PROJET DE PARC PHOTOVOLTAÏQUE SUR LA COMMUNE DE LA MACHINE « FORET DES GLENONS » (58)

ETUDE D'IMPACT SUR L'ENVIRONNEMENT

Réponses aux remarques de la MRAe Bourgogne-Franche-Comté du 26/01/2021

Illustration 1 : Tracé du raccordement de la centrale photovoltaïque de La Machine au poste source de Champvert (Source : Géoportail)

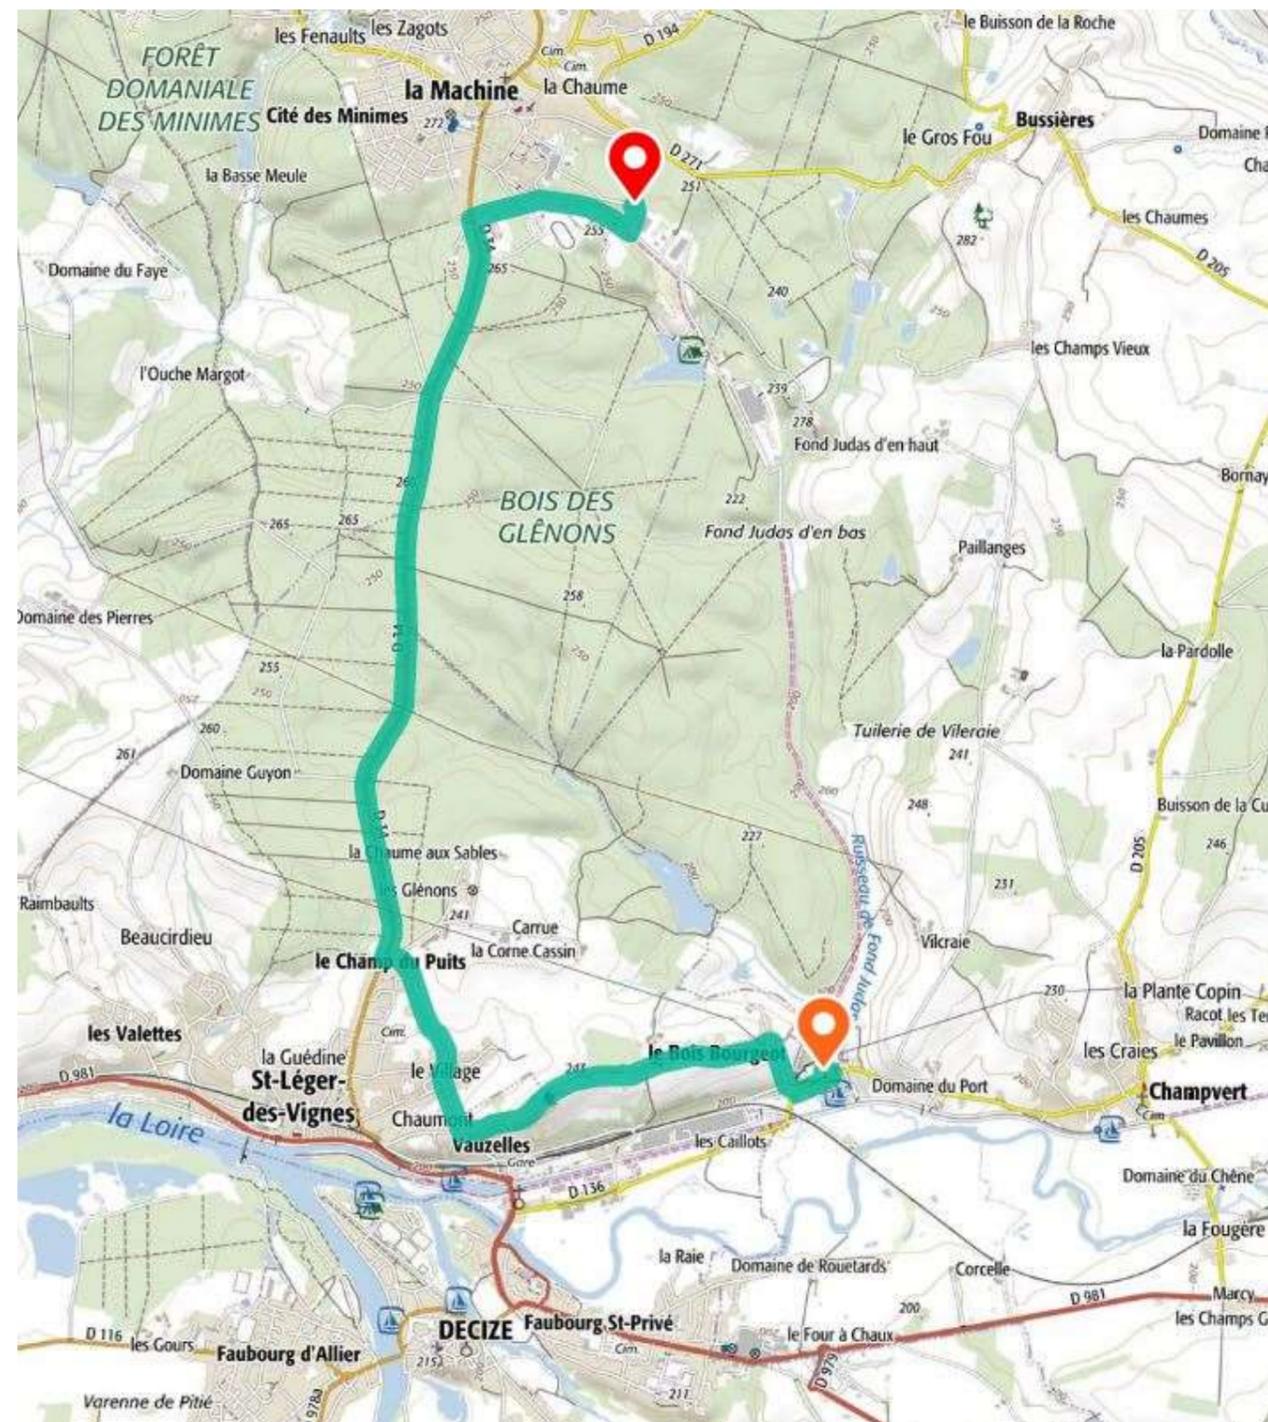
Extrait Le rapport ne précise pas les modalités du raccordement au poste source envisagé (Champvert, à environ 5 km au sud du site). Le raccordement du parc au réseau est indéniablement une composante du projet, conformément aux dispositions de l'article R122-5 du code de l'environnement. **La MRAe recommande d'apporter des éléments sur l'engagement du porteur de projet à s'assurer d'une analyse fine des effets du raccordement et, le cas échéant, de la mise en place de mesures adaptées.**

Le raccordement de la centrale photovoltaïque se fera sur le poste source situé sur la commune de Champvert, soit directement selon les capacités du poste au moment de l'autorisation de construire, soit via un transfert de capacité de poste sources depuis des postes sources qui disposent de plusieurs MW disponibles dédiés au raccordement des projets d'énergies renouvelables.

Le raccordement électrique vers le poste source de Champvert aura une longueur de près de 8700 m et suivra les voies communales et départementales (D 34). La tranchée de raccordement sera creusée en bordure de route sur l'accotement sans impacter les parcelles privées voisines. Les modalités de

raccordement choisies seront sans incidence significative sur le milieu naturel. Le tracé du raccordement évitera les bourgs de La Machine, Saint-Léger-des-Vignes et de Champvert. Les travaux respecteront les limites imposées par la réglementation sonore en cours (puissance sonore, créneau horaire d'intervention...).

Illustration 13 : Plan de localisation des surfaces à défricher

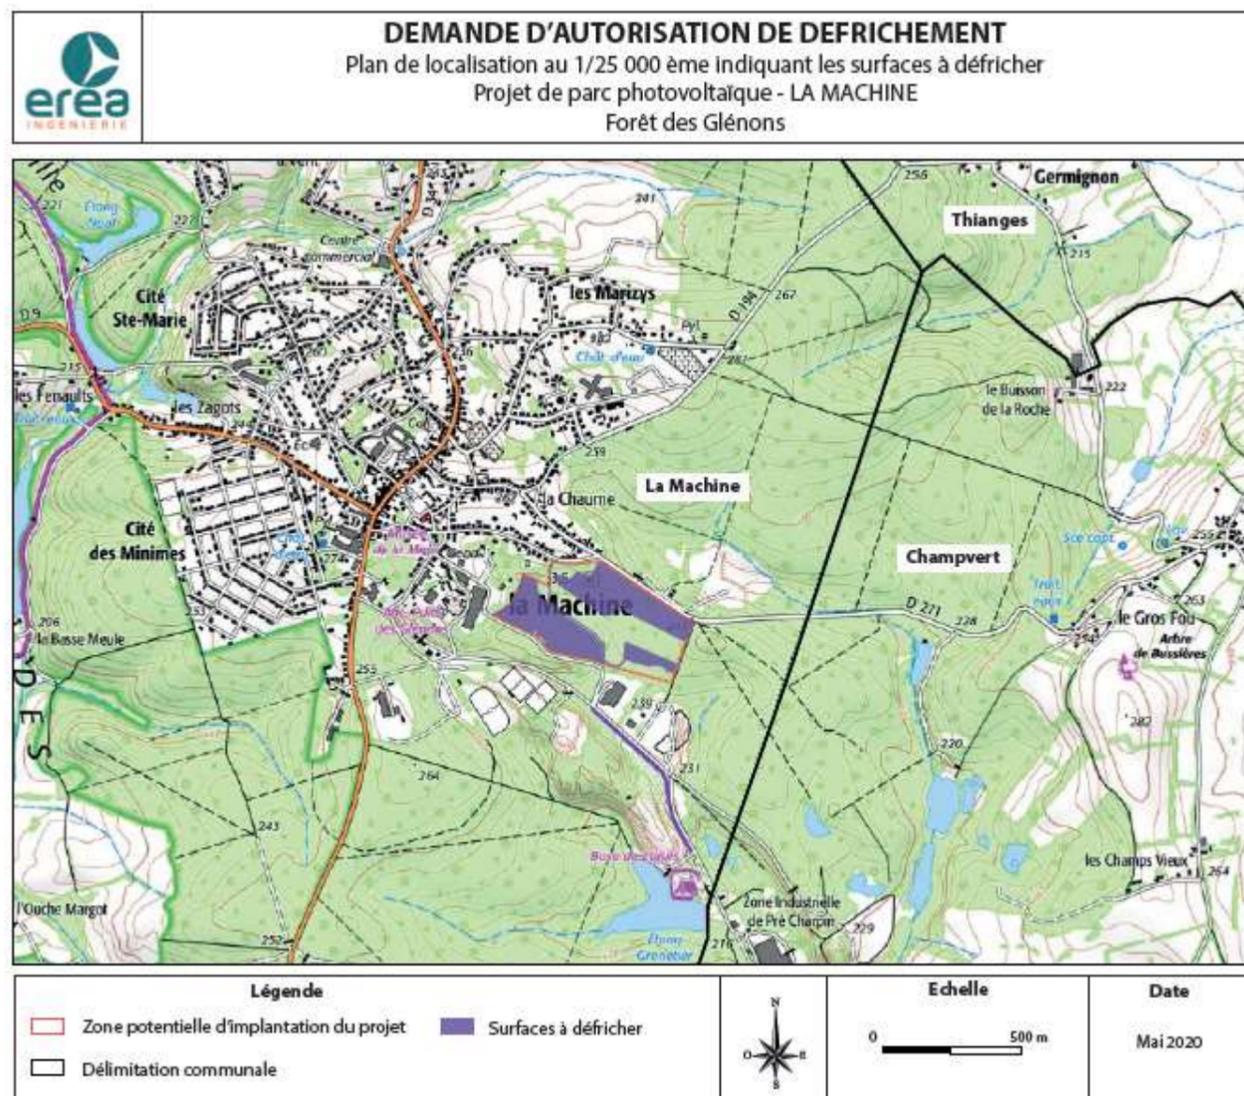
Concernant les incidences sur le climat, le dossier traite cet aspect en évoquant les émissions de CO₂ évitées grâce à la réalisation du projet (page 184 de l'étude d'impact). Le rapport indique que le parc photovoltaïque devrait permettre d'éviter le rejet dans l'atmosphère de 12 415 tonnes de CO₂ sur la durée d'exploitation, soit environ 500 tonnes de CO₂ par an (durée d'exploitation de 25 ans)¹⁰. Le rôle de stockage du carbone de la forêt actuelle ne semble pas pris en compte. **La MRAe recommande d'intégrer dans le calcul la fonction actuelle de stockage du carbone jouée par la forêt.**

Afin de prendre en compte le stockage actuel du carbone réalisé par la forêt sur le projet photovoltaïque de La Machine, les données issues du rapport de l'Evaluation Française des Ecosystèmes et des Services Ecosystémiques de mars 2019 sur la séquestration de carbone par les écosystèmes en France. Dans le cadre du projet de centrale photovoltaïque de La Machine, une autorisation de défrichement pour une surface de 11.73 ha est sollicitée.
